Rapport de contrôle d'installations électriques à basse et à très basse tension

REF: 05/2026/62209/D01:1

DATE DU CONTRÔLE 02/04/2026 (13:13 - 14:10) **AGENT VISITEUR** Olivier Maurcot
ADRESSE DU CONTRÔLE Place de Saint-Martin 87 - 5190 Jemeppe-sur-Sambre **TYPE DE CONTRÔLE** Visite de contrôle vente ancienne installation (8.4.2)

CONCLUSION : NON CONFORME

Croquis de position élémentaire et descriptif sommaire des tableaux

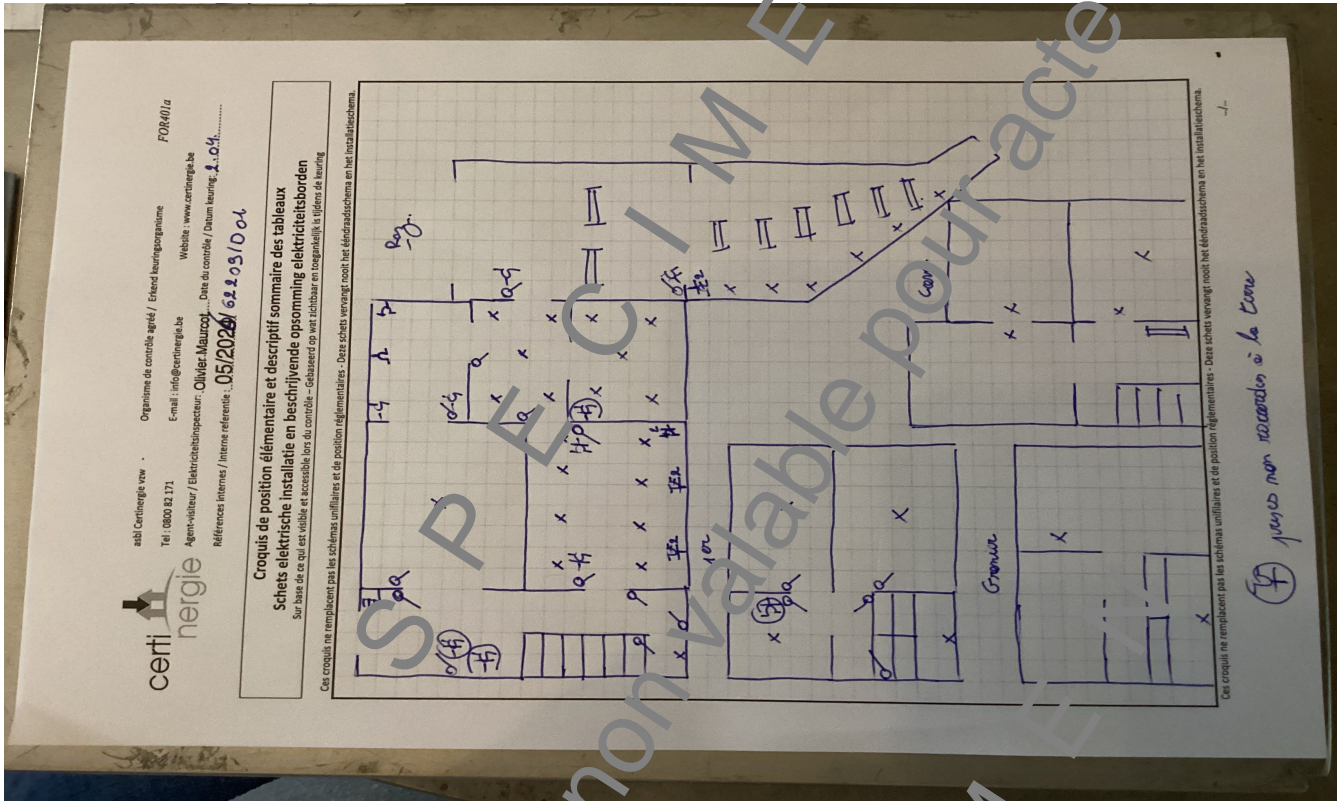
sur base de ce qui est visible et accessible lors du contrôle
 Note : ces croquis ne remplacent pas les schémas unifilaires et de position réglementaires
